**Verslag huishoudelijke elektrische installatie op laagspanning en zeer lage spanning****Algemeen:**

Referentie: 010-20260211-04	Datum controle: 11/02/2026
Keurder: 010

Eigenaar: Leys	EAN-code: 541448820057391715
Adres installatie: Sperwerstraat 15, 2300 - Turnhout	Nummer teller(s): 1LGZ0570561405
Distributienetbeheerder installatie: Fluvius	
Datum uitvoering installatie:	☒ Vóór 01/10/1981 ☐ Tussen 01/10/1981 en 01/06/2020 ☐ Vanaf 01/06/2020
Type:	☒ Wooneenheid ☐ Niet-huishoudelijk ☐ PV ☐ Batterij ☐ Laadpaal

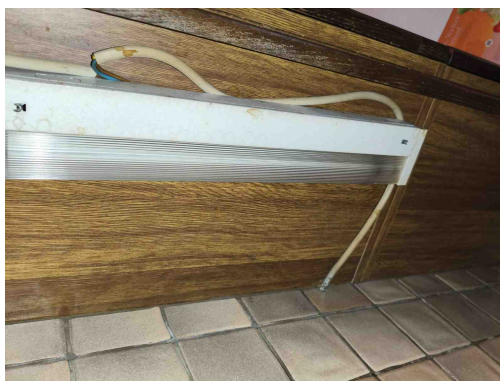
Klasse 0 verlichting

Opmerking: Living en eetplaats

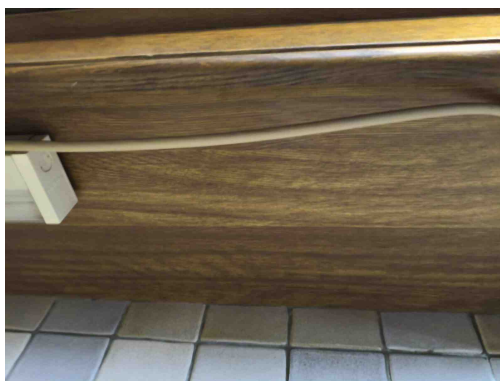
C38 - Het gebruikte kabeltype (snoerkabel) voldoet niet aan de specificaties die van toepassing zijn op voedingsleidingen voor vaste installatie (Boek 1: 1.4.2.1, 5.2.6.2).

Opmerking: Keuken

C21 - Het gebruik van geleiders van het type VOB, zonder bijkomende afscherming is niet toegestaan (Boek 1: 5.2.9.6).

Opmerking: Keuken

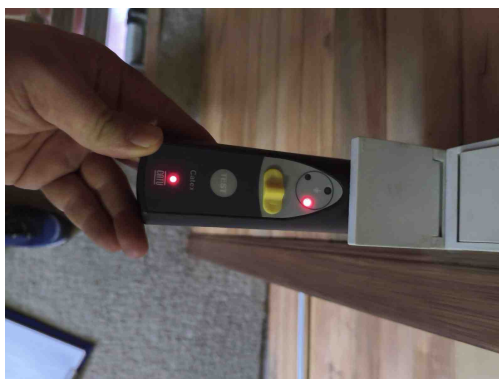
T09 - Bepaalde contactdozen en/of schakelaars zijn beschadigd (Boek 1: 1.4.1.3).
Opmerking: Garage tuinhuis zolder en berging

T11 - De contactdozen waarvan de toegekende stroomsterkte maximaal 16A en de toegekende spanning maximaal 250V bedraagt en niet bedoeld zijn voor de voeding van een of meerdere verbruikstoestellen voor een specifiek doel en niet geplaatst zijn in of op schakel- en verdeelborden, beschikken niet of IPXX-D (incl. gemeenschappelijke delen residentieel geheel) (Boek 1: 4.2.2.3/5.3.5.2).
Opmerking: stopcontact

T13 - Opbouwcontactdozen en/of -schakelaars zonder achterplaatje mogen niet rechtstreeks op een brandbare ondergrond bevestigd worden (Boek 1: 4.3.3.5).
Opmerking: Zolder

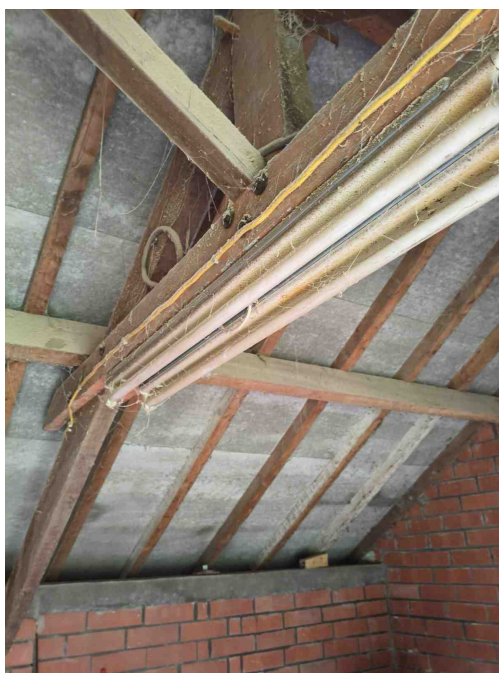
A13 - De continuïteit van de beschermingsgeleider met de aardingsinstallatie is niet gerealiseerd (Boek 1: 5.4.3).
Opmerking: Berging zolder en slaapkamer

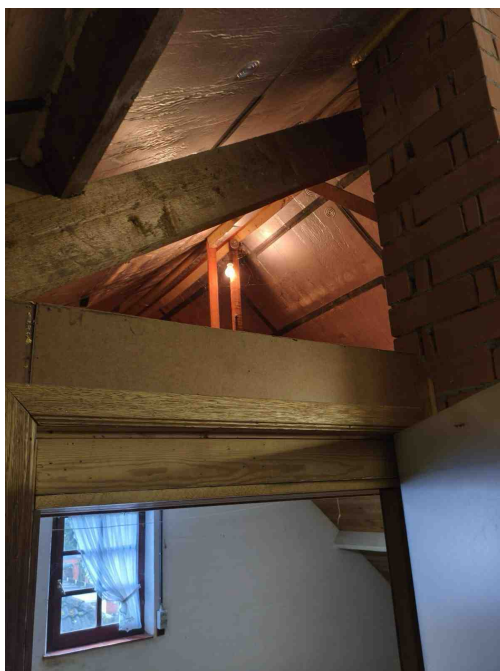
C27 - Het gebruik van geleiders van het type VTLMB (côte-à-côte) is niet toegestaan (Boek 1: 1.4.2.1).
Opmerking: Zolder

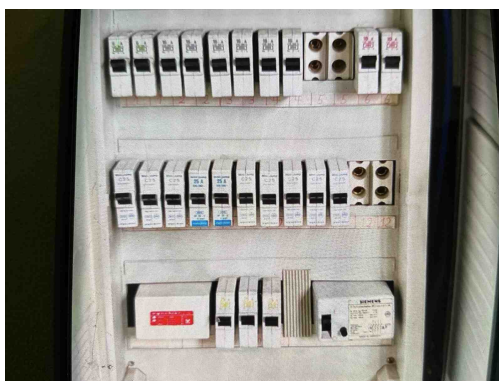
T13 - Opbouwcontactdozen en/of -schakelaars zonder achterplaatje mogen niet rechtstreeks op een brandbare ondergrond bevestigd worden (Boek 1: 4.3.3.5).

Opmerking: Zolder

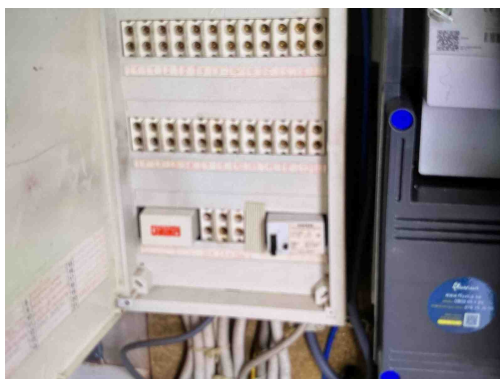
Thermische aftekening
Opmerking: Bord 1
